Viser til klagesak 106/2021 som var til behandling i Formannskapet 22.11.2021. Det ble der fattet vedtak om at "Klagen vert teke til følgje. Det vert ikkje gjeve dispensasjon i medhald av plan- og bygningslova sin § 19-2 for omsøkt utviding av eksisterande flytebrygge gbnr 38/2."

Tiltakshaver Mowi påklaget 19.12.2021 dette vedtaket. Vi vil kommentere de påstander som ble fremlagt i Mowi sin klage. [Merknaden vår er på 6 sider. Tilhørende dokumentasjon med tegninger/ kart er lagt inn på side 7-11.]

OMSØKT BRYGGE KOMMER I KONFLIKT MED UNDERVANNSSKJÆR

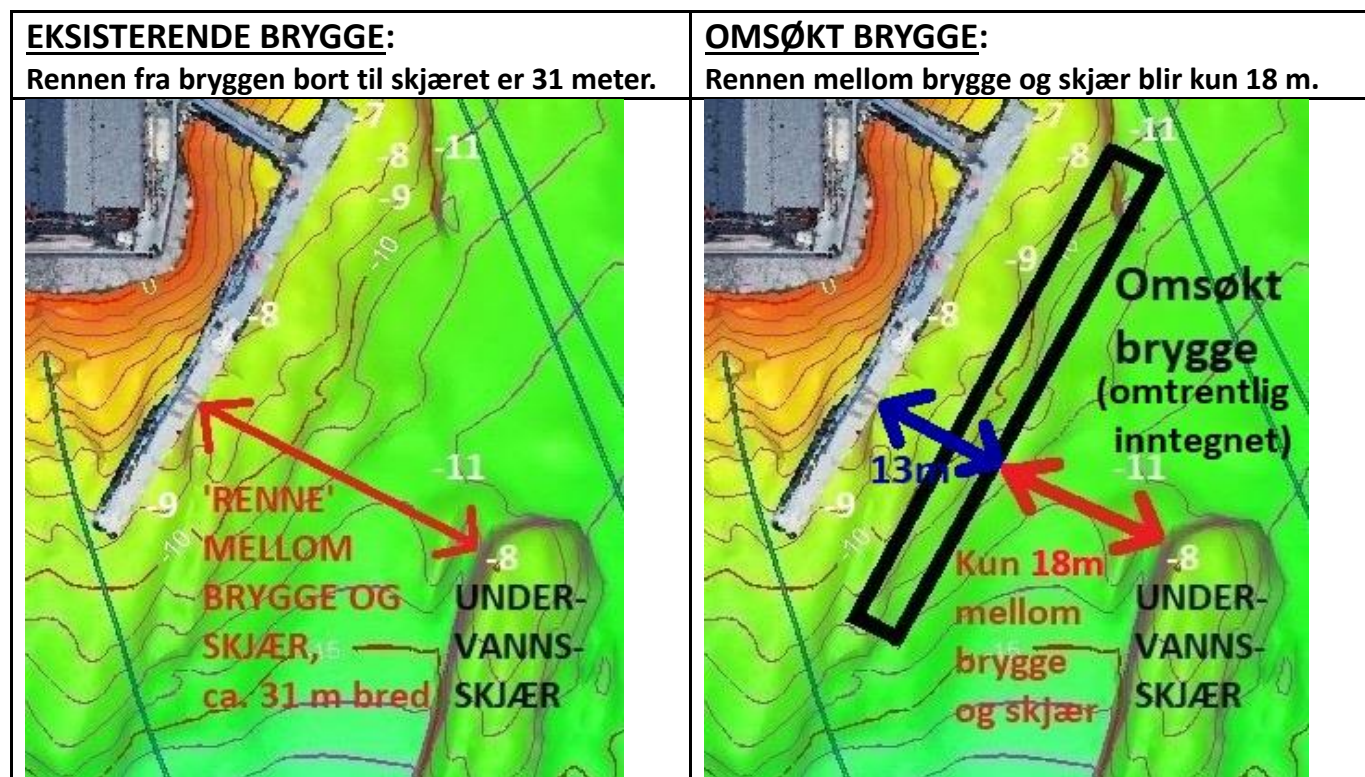
Den omsøkte vinkelbryggen skal ifølge ‘Situasjonplan D1’ som var vedlagt dispensasjonssøknaden av 01.06.2021, legges **13 meter** lenger ut i viken enn den eksisterende bryggen, og totalt 27 meter ut fra land. (Mowi har feilaktig oppgitt 12 meter i sin klage av 19.12.2021.) Dette vil ifølge Mowi gi en dybde som vil gjøre det mulig å benytte gigantbåter som Aqua Maløy (4000 kubikk) og Ronja Vest (5000 kubikk) ved denne bryggen.

I realiteten vil imidlertid ikke dette bli mulig, ettersom et undervannsskjær i sjøbunnen like utenfor omsøkt flytebrygge vil komme i konflikt med brønnbåtene som skal legges til kai. (Se dronebilde med koter nedenfor.)

Dybdemessig vil det derfor ikke være noe å vinne på å flytte bryggen lenger ut i viken, snarere tvert imot.

- Dybden utenfor omsøkt brygge vil, pga skjæret, i realiteten bli *dårligere* enn ved den eksisterende bryggen.

Kapteinen ved brønnbåten Inter Nord beskriver ankomst/ avgang for båtene til den eksisterende bryggen som utfordrende, på grunn av at det kun er en renne på ca. 31 meter mellom bryggen og undervannsskjæret ute i viken: “Ved ankomst og avgang er båtene svært nært land og det er en smal renne vi kan seile inn for å legge til dagens flytebrygge. Utfordringene er hvis noen feilbedømmer avstand, vær og strøm vil båtene kunne få grunnberøring [på skjæret] med dertil uønskede hendelser. En ting er de kostnadene som vil følge av skrogskaide, skade på propell og ror. Men det vil også være en reell fare for utslipp av diesel, smørolje og kloakk som vil være svært ødeleggende for miljøet i fjæra på Kvingo.” (Se vedlegg 1 til Mowi sin klage av 19.12.2021)

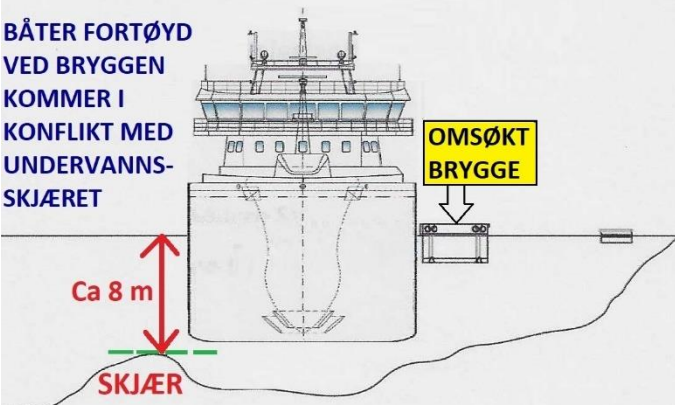
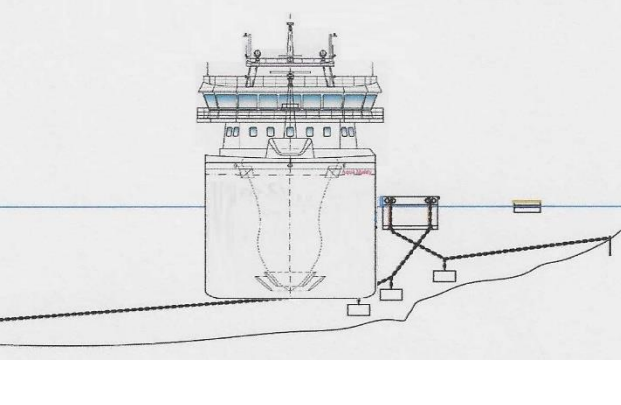
Ved den omsøkte bryggen blir denne rennen betydelig smalere – kun 18 meter bred – samtidig som båtene som Mowi vil bruke ved denne bryggen vil være større, dypere og bredere enn de båtene som benyttes i dag. Eksempelvis så er brønnbåten Ronja Vest, som Mowi skriver vil være aktuell å bruke ved omsøkt brygge, 18 meter bred. - Dette betyr i praksis at brønnbåtene ikke vil kunne manøvrere innenfor rennen, men må kjøre direkte over undervannsskjæret hvis de skal legges til ved den omsøkte bryggen. I følge kapteinen på Inter Nord vil båtene da kunne få grunnberøring.

I tillegg er det flere fortøyningskjettinger som går fra omsøkt brygge og skrått utover i viken, som potensielt kan komme i konflikt med båter både under ankomst og når de ligger til kai. (Se karttegninger på neste side.)

I følge Mowi sine egne tegninger, vil brønnbåter som ligger fortøyd ved den omsøkte bryggen ta nedi kjettinger og dempelodd inne ved bryggen. (Se bl.a vedlegg 5 til klagen deres av 19.12.2021.)

Ifølge snitt-tegningen i dispensasjonssøknaden 01.06.2021 (vedlegg E1), er det kun 6,7 meters dybde ned til kjettingene inne ved bryggen. - Av denne grunn vil omsøkt brygge få en *mindre dybde* enn det som man har ved den eksisterende bryggen (hvor minste dybde er 7 meter helt innved bryggen – se kart m/ koter ovenfor).

Større brønnbåter (med større bredde og dybde enn båten på tegningen t.v.) vil bli liggende delvis over undervannsskjæret mens de ligger fortøyd ved den omsøkte bryggen. Dybden mellom kjøll og bunn vil da bli så marginal, at det vil kunne gå på sikkerheten løs fordi båtene tar nedi skjæret.

Både på grunn av bryggens forankringer og undervannsskjæret, så ville ikke brønnbåtene ha fått nødvendig bunnsklaring ved omsøkt brygge. – Dybdeforholdene vil av den grunn bli *dårligere* enn ved dagens brygge.

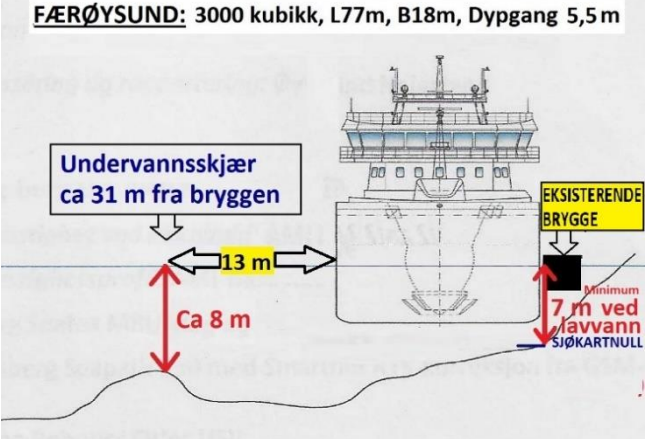
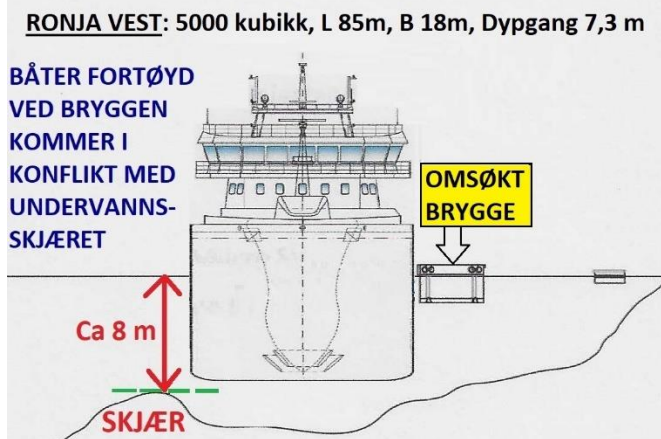
I sin klage av 19.12.2021 (vedlegg 7 og 8) har Mowi tegnet inn brønnbåten Aqua Maløy på 4000 kubikk ved den eksisterende bryggen, for å 'bevise' at dybdeforholdene ved denne bryggen ikke er gode nok til den type gigantbåter som de nå ønsker å benytte. På grunn av sin enorme størrelse, har denne båten en dypere kjøll enn det som er normalt. - Det å tegne inn Aqua Maløy gir derfor et misvisende bilde av de reelle dybdeforhold ved bryggen. (Underlig nok, så har Mowi i vedlegg 5-6 tegnet inn en båt på bare 3000 kubikk, når de skal illustrere dybden ved omsøkt brygge.)

Som tegningen nedenfor viser, så er dybdeforholdene ved den eksisterende bryggen mer enn gode nok for vanlig store brønnbåter (dvs 1200-3000 kubikk), hvilket var det som denne bryggen i 2018 ble godkjent for.

<p>FÆRØYSUND: 3000 kubikk, L77m, B18m, Dypgang 5,5m</p>  <p>Under vannsskjær ca 31 m fra bryggen</p> <p>13 m</p> <p>Ca 8 m</p> <p>EKSISTERENDE BRYGGE</p> <p>Minimum 7 m ved lavvann Sjøkartnull</p>	<p>RONJA VEST: 5000 kubikk, L 85m, B 18m, Dypgang 7,3 m</p> <p>BÅTER FORTØYD VED BRYGGEN KOMMER I KONFLIKT MED UNDERVANNSSKJÆRET</p>  <p>OMSØKT BRYGGE</p> <p>Ca 8 m</p> <p>SKJÆR</p>
